- ANLA - RESOLUCIÓN N° 000027 (09 ENE. 2024)

“Por la cual se aclara la Resolución 2174 del 22 de septiembre de 2023, y se toman otras determinaciones”

La Autoridad Nacional de Licencias Ambientales -ANLA, en adelante esta Autoridad Nacional, mediante la Resolución 2174 del 22 de septiembre de 2023 otorgó a la Concesionaria Rutas del Valle S.A.S., licencia ambiental para la ejecución y desarrollo del proyecto “Construcción de la Avenida Bicentenario - UF3”, ubicado en jurisdicción de los municipios de Cali y Jamundí en el departamento del Valle del Cauca.

Figura 1. Puente zanjón Potrerillo

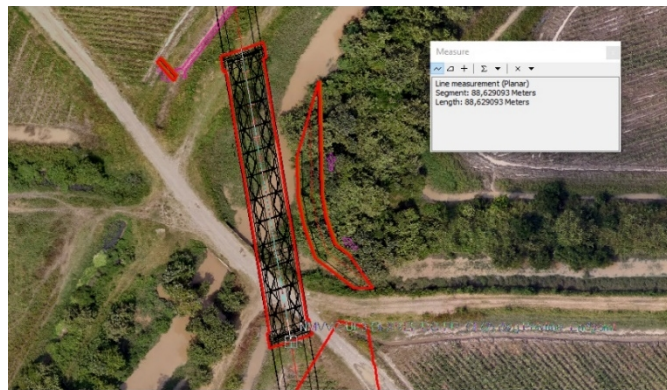
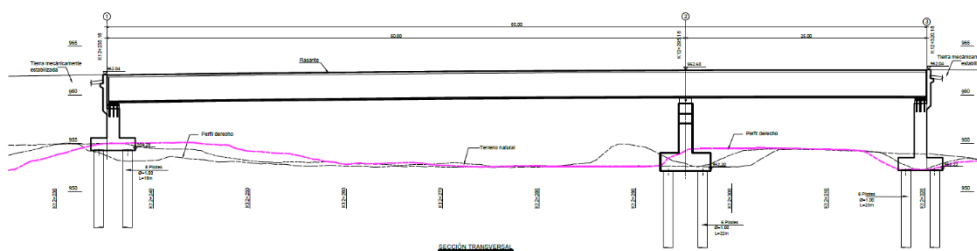
Zanjón Potrerillo.

Se solicita a la Autoridad Nacional de Licencias Ambientales – ANLA autorizar 88,6 m, como longitud de construcción del puente vehicular (incluye la luz principal del puente, más el área de construcción de los estribos) sobre el Zanjón potrerillo la longitud del polígono aportada en la GDB Dataset: T_33_PROYECTO, Fractureclass: InfraProyectoPG, Columna: TIPO_INFRA puente vehicular.

Lo anterior teniendo en cuenta que la longitud del puente vehicular de la GDB contempla las cimentaciones del puente y la referida en el diseño estructural Anexo 3-4 Estructura Puentes Peatonales y Vehiculares del Capítulo 3 descripción del proyecto corresponde a 85 m de longitud y está asociada únicamente a la Viga del puente vehicular.

K12+300 (Sobre Zanjón Potrerillo I) – C02-04-I

Puente de una sola luz que se ubicará sobre Avenida Bicentenario entre las abscisas K12+235 y K12+320, planteándose con una longitud total de **85.00 m**.

Puente Vehicular sobre Zanjón Potrerillo: Puente de una sola luz que se ubicará sobre el Zanjón Potrerillo entre las abscisas K12+233 y K12+322 de la avenida Bicentenario, planteándose con una longitud total de 88,6 m.

Figura 3. Intersección Cali – Puerto Tejada”

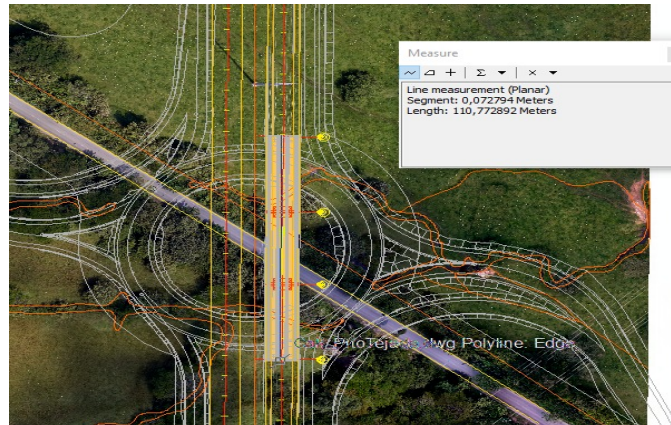
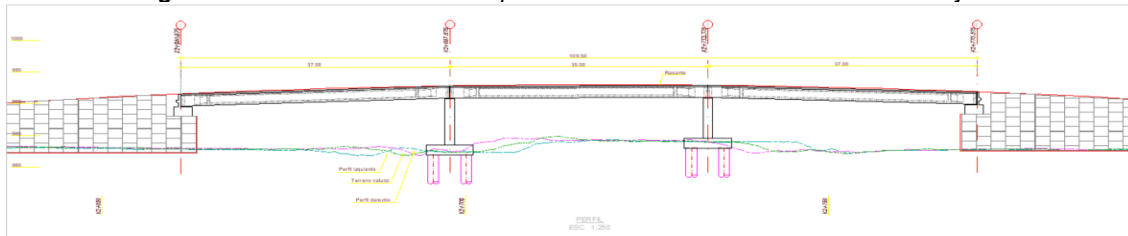
Puente vehicular sobre Intersección Cali – Puerto Tejada

Se solicita a la Autoridad Nacional de Licencias Ambientales – ANLA autorizar 110,77 m, como longitud de construcción del puente vehicular (incluye la luz principal del puente, más el área de construcción de los estribos) del puente vehicular sobre Intersección Cali – Puerto Tejada la longitud del polígono aportada en la GDB Dataset: T_33_PROYECTO, Fractureclass: InfraProyectoPG, Columna: TIPO_INFRA puente vehicular.

Lo anterior teniendo en cuenta que la longitud del puente vehicular de la GDB contempla las cimentaciones del puente y la referida en el diseño estructural Anexo 3-4 Estructura Puentes Peatonales y Vehiculares del Capítulo 3 descripción del proyecto corresponde a 109,50 m de longitud y está asociada únicamente a la Viga del puente vehicular.

“K2+700 (Sobre intersección Cali – Puerto Tejada) – C02-01

El puente se ubicará sobre la intersección AV Ciudad de Cali-Vía Cali Puerto Tejada, entre las abscisas K2+580 y K2+675. Es una estructura tipo glorieta de **95 m** de longitud, con tres luces de losa sobre vigas de concreto, in situ.

La información anterior fue tomada como base para realizar la evaluación frente a la viabilidad ambiental de los puentes proyectados para la UF3 licenciada; no obstante, tal y como se señala en el Concepto Técnico 6079 del 21 de septiembre de 2023 que fue acogido por la Resolución 2174 del 22 de septiembre de 2023, al realizar la comparación de la información presentada en el Capítulo 3 de Descripción del Proyecto del Estudio de Impacto Ambiental, frente a los diseños incluidos como anexos del estudio evaluado, se presentan inconsistencias en los datos de longitud principalmente para el Puente vehicular sobre la Intersección Cali – Puerto Tejada.

Lo anterior, teniendo en cuenta que en el Anexo 3-4 Estructura Puentes Peatonales y Vehiculares presentado con la información adicional se incluyen los diseños y las memorias técnicas de la estructura proyectada, donde se observa que el puente vehicular Cali - Puerto Tejada se encuentra ubicado en la abscisa K2+660,87 a K2+770,37 de la unidad funcional 3, con longitud total de 109,50 m, la cual no corresponde a la longitud de 95 m referenciada en la descripción.

Por lo anterior, se considera pertinente aclarar las características de los puentes autorizados para el proyecto licenciado, tal y como se dispondrá en la parte resolutive del presente acto administrativo.

Figura 3 21. Sección Transversal Puente sobre Río Jamundí

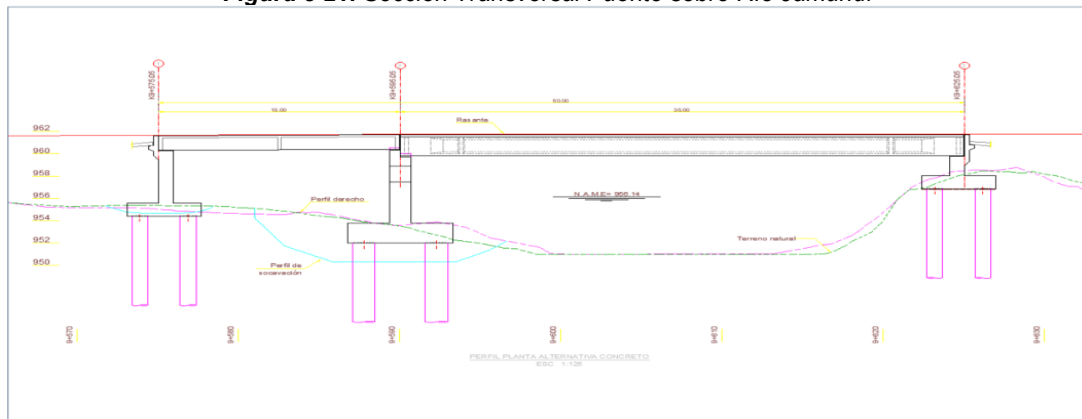
Puente vehicular sobre Río Jamundí

Se solicita a la Autoridad Nacional de Licencias Ambientales – ANLA autorizar 54,09 m, como longitud de construcción del puente vehicular (incluye la luz principal del puente, más el área de construcción de los estribos) del puente vehicular sobre el río Jamundí la longitud del polígono aportada en la GDB Dataset: T_33_PROYECTO, Fractureclass: InfraProyectoPG, Columna: TIPO_INFRA puente vehicular.

Lo anterior teniendo en cuenta que la longitud del puente vehicular de la GDB contempla las cimentaciones del puente y la referida en el diseño estructural Anexo 3-4 Estructura Puentes Peatonales y Vehiculares del Capítulo 3 descripción del proyecto corresponde a 50 m de longitud y está asociada únicamente a la Viga del puente vehicular.

K9+600 (Sobre Río Jamundí) – C02-03-I

Este puente de dos luces se ubicará sobre la Avenida Bicentenario entre las abscisas K9+575 y K9+625. Se plantea con una longitud total de **50.15m**. Ver Figura 3 21

Puente Vehicular sobre Río Jamundí: Este puente de dos luces se ubicará sobre el río Jamundí entre las abscisas K9+573 y K9+627 de la avenida Bicentenario. Se plantea con una longitud total de 54,09 m.
